Numer sprawy: ZP.60.DEA.1.2026

„Zaprojektowanie oraz wykonanie modernizacji szaf sterowniczych kotłów K1, K2 oraz rozdzielni głównej AKPiA wraz z modernizacją układów sterowania, wymianą urządzeń wykonawczych, przetwornic oraz wdrożeniem systemu wizualizacji.”

Odpowiedzi na zapytania Wykonawców

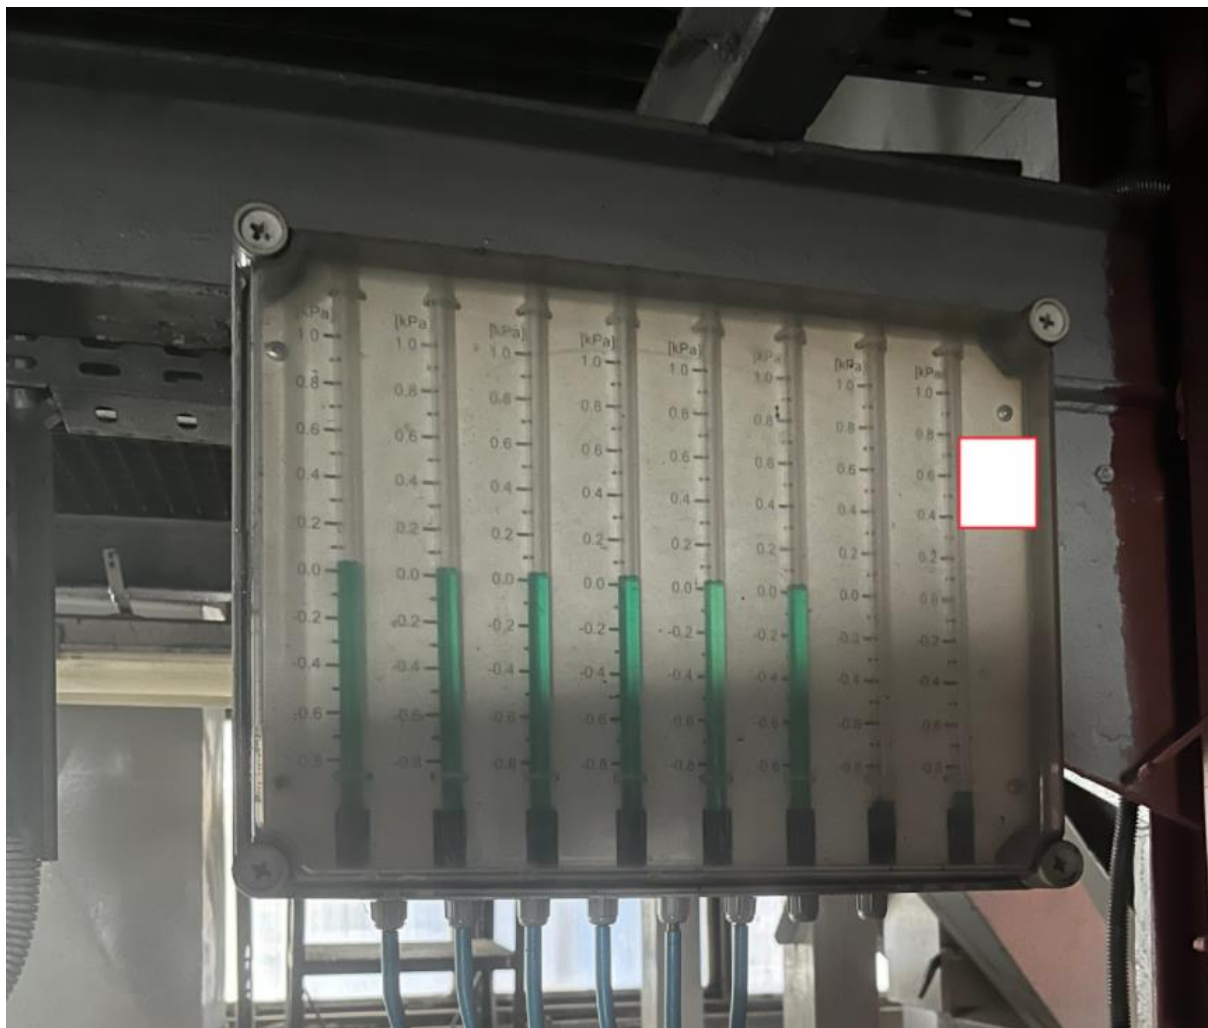
Układ lokalnego pomiaru ciągu spalin i ciśnienia podmuchu – czy należy zapewnić jednoczesny pomiar w 6 punktach pomiarowych czy tak jak obecnie z przełącznikiem umożliwiającym wybór punktu pomiarowego i jeden odczyt?

Zamawiający wymaga zastosowania manometru cieczowego wielorurowego analogicznie jak na innych kotłach Zamawiającego w kotłowni Millenium II - jak na załączonym zdjęciu. Zamawiający nie wymaga wizualizacji pomiaru w SCADA.
